RELATÓRIO TÉCNICO DE FISCALIZAÇÃO
Nº 37/2022

Serviço Autônomo Municipal de Água e Esgoto
São Jerônimo da Serra - SAMAE

MARINGÁ - PR
FEVEREIRO/2023

Foto 36 – Fiação solta do quadro poço Terra Nova

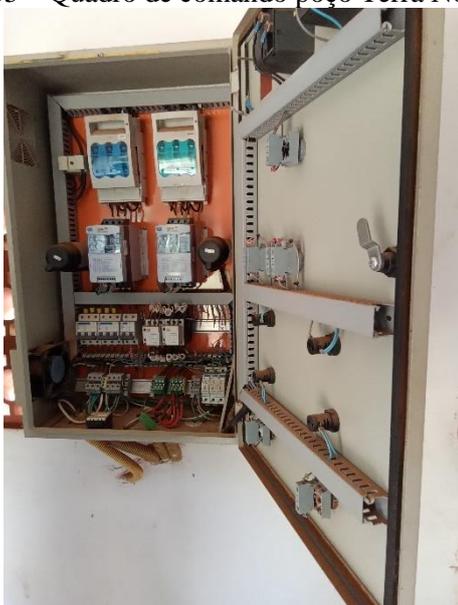
As instalações elétricas não são adequadas	NBR 5410/1997 e NBR 5410/1997	Foto 36 (falta IDR e fiação solta)	Em até 180 dias
Inexistência de registros das manutenções realizadas no quadro e demais itens pertencentes a parte elétrica	NBR 5419/2001 e NBR 5410/1997	Não identificado	Imediato
Inexistência de diagrama unifilar atualizado no quadro com especificações do sistema de aterramento	Art 10.2.3 da NR10 e art 6.4 da NBR 5419/2001	Foto 35	Em até 180 dias
As instalações não estão em bom estado de conservação.	NBR 5674/1999	Foto 37	Em até 180 dias
Falta de registros de manutenções na casa de comando	NBR 15.575/2021	Não identificado	Em até 180 dias
Inexistência de Relatório Operacional	Item 3.1.3 Manual de Fiscalização ORCIPAR	Não identificado	Em até 180 dias
O tubo de revestimento do poço não está distante 50 cm da superfície	NBR 12.244/2006	Foto 32	Em até 180 dias
A espessura da laje de proteção é inferior a 15 cm	NBR 12.244/2006	Foto 32	Em até 180 dias
